一般社団法人日本建築板金協会
事務局

第46回 全国建築板金競技大会
「技能競技の部(ZIC)」お詫びと課題訂正について

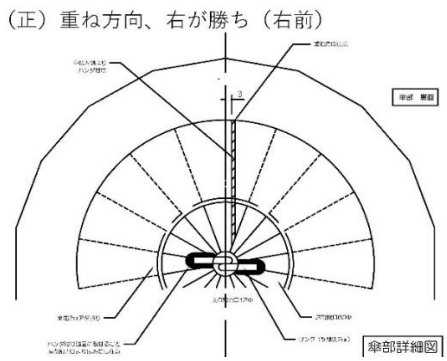
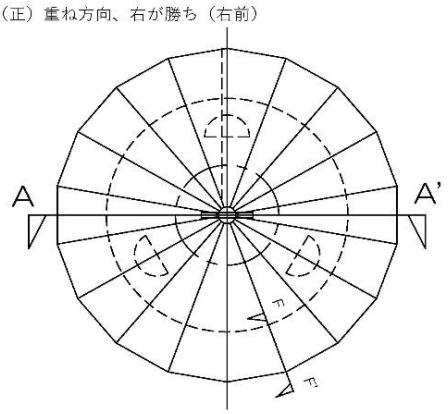
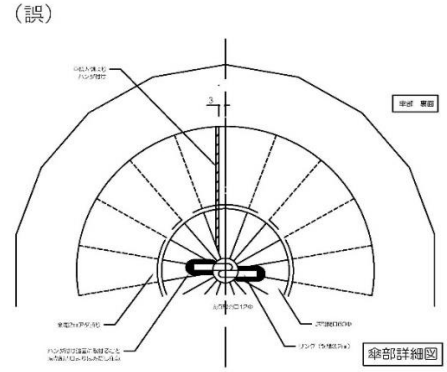
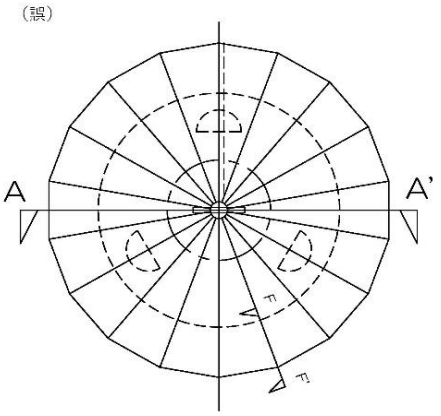
5月10日に発表した標記の課題図書の図面において下記の通り不備がございました。
選手の皆様をはじめ講習会を担当される講師の方々、関係各位の皆様には大変ご迷惑を
お掛けし申し訳ございませんでした。
お詫び申し上げるとともに、本案内と併せ正しい図面を掲載した課題図書を配信いたします。

傘部の重ねがハゼ部、重ね部のセオリーである右前とは逆になっていました。
試作品含め右前に訂正させていただきました。
たび重なる訂正になってしまい誠に申し訳ございません。
本修正内容は全板連グループのウェブサイト内「全国建築板金競技大会」にも掲載いたします。
